**Avis de la mission régionale
d'autorité environnementale
Hauts-de-France
sur le projet de centrale photovoltaïque au sol
de la société Centrale Photovoltaïque de Wallers-Lambrecht au sud
de la commune de Wallers (59)**

n°MRAe 2022-6395

Localisation du secteur projet, en rouge zone d'étude (source étude d'impact page 19)

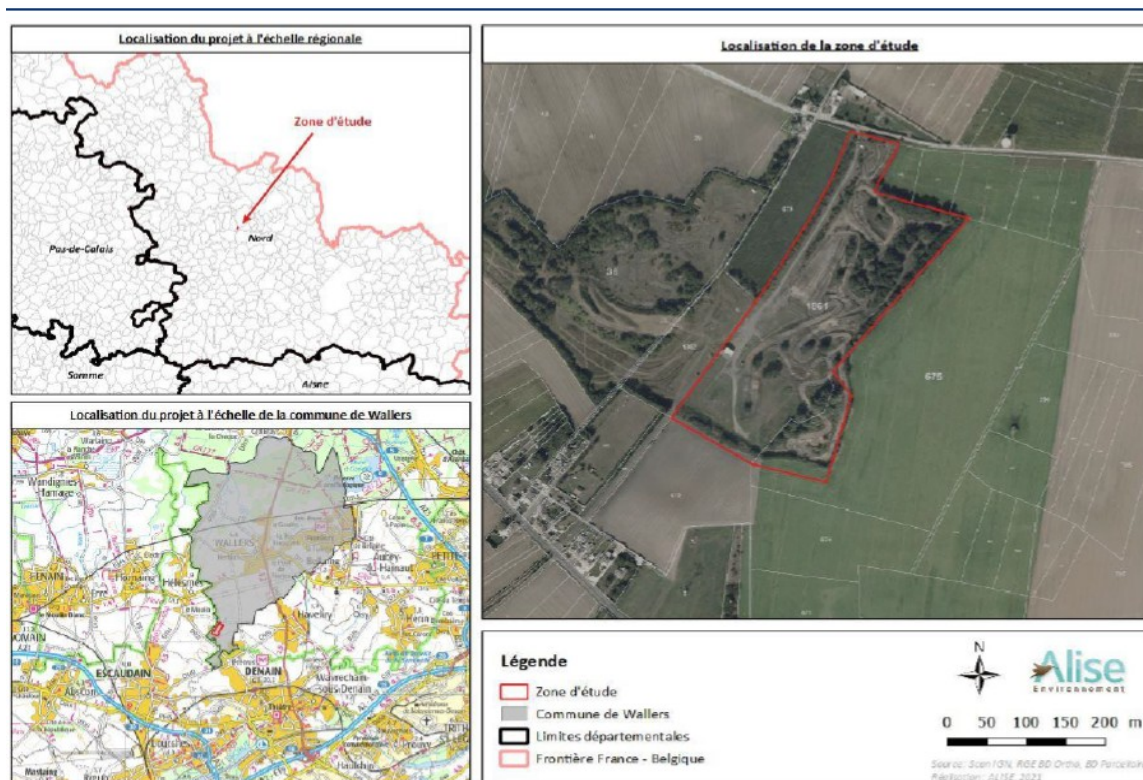
Toutefois le dossier indique que les routes et chemins seront utilisés en priorité et le raccordement s'effectuera en souterrain le long des voies existantes. Il est fait mention d'une carte dans le dossier illustrant le tracé du raccordement prévisionnel. Or aucune carte de localisation du tracé ne figure dans le dossier. Le dossier ne propose pas de tracé prévisionnel et son impact n'est pas évalué.

L'autorité environnementale recommande :

- de compléter l'étude d'impact par le tracé prévisionnel du raccordement et d'étudier les impacts du raccordement et le cas échéant de définir les mesures pour les éviter, ou à défaut les réduire et les compenser ;
- d'évaluer la nécessité, au vu du tracé définitif du raccordement, d'actualiser l'évaluation des impacts avec le cas échéant, mise en œuvre de la séquence éviter, réduire, compenser, en particulier si des espaces à enjeu sont impactés par les travaux de raccordement et/ou si des créations de lignes aériennes sont nécessaires³.

Figure 5 : Projet d'implantation du parc photovoltaïque de Wallers-Lambrecht
Source : RGE DB Ortho, EDF Renouvelables France

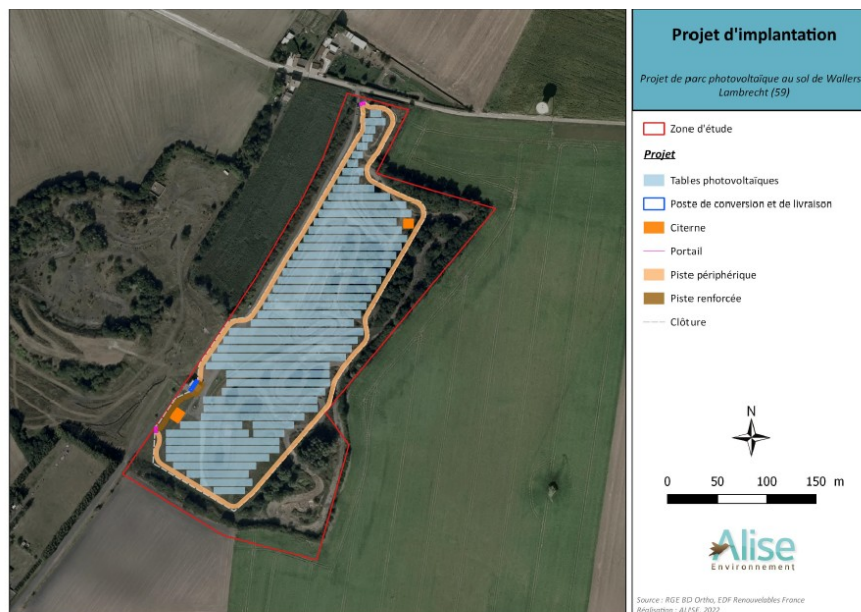
Deux puits de mines sont présents sur le site, au sud-ouest. Ils font l'objet d'une servitude et sont surveillés par les services du BRGM⁴ et un accès aux piézomètres doit être assuré. Une convention d'accès sera établie afin de permettre au BRGM d'assurer leur surveillance. Une zone d'exclusion de dix mètres de rayon autour de chaque puits a été prévue dans le design du projet comme demandé par le BRGM.
